监 理 月 报

工程名称: 朝阳和光光伏并网发电项目

2017年10月1日~2017年10月30日 第 13期

赵家沟汇流箱
倒地

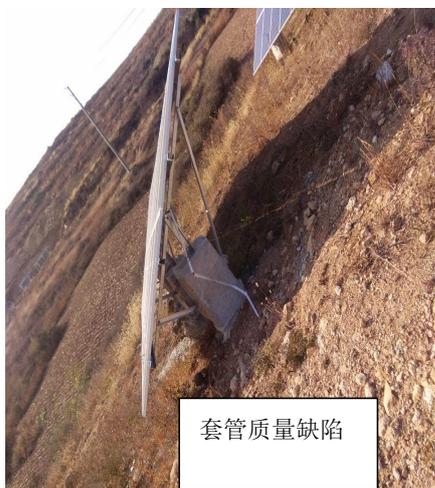
未涂刷脱模
剂

套管质量缺陷

上述质量缺陷已要求 EPC 单位进行整改或返工，整改完成后进行了复验，基本合格。
